PRODUKT	AVD.	GRUPP
P20	4	41
BETR.		NR.
Tryckplatta, typ låg-lyft. (Modifiering av svänghjul på dieselbilar, årsmodell -89 och tidigare)		201
		DATUM
		Dec. 1989

Tryckplatta typ låg-lyft. Ditsättning.

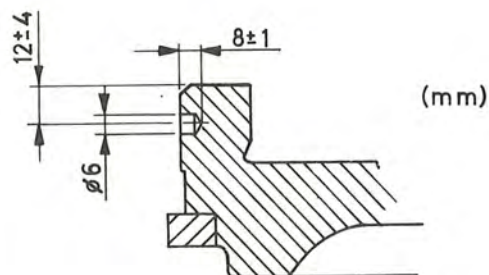
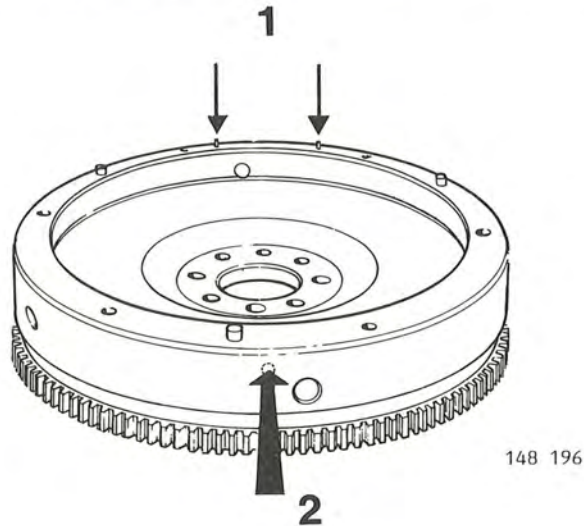
Då en ny tryckplatta av typ låg-lyft ska sättas dit på Dieselbilar, årsmodell 1989 och tidigare, måste svänghjulet modifieras.

De två pinnarna med diameter 4 mm (pilarna vid 1 i bilden) ska slås försiktigt in i tryckplattan tills de bottnar.

Därefter ska pinnarna sågas av, dvs inte någon del av pinnarna får skjuta ut!

Den obalans som då uppstår i svänghjulet balanseras ut genom att ett hål med diameter 6 mm borras mittemot de avsågade pinnarna (pil nr 2 i bilden).

Bilden till höger visar måtten som ovannämnda hål i svänghjulet ska borras med.
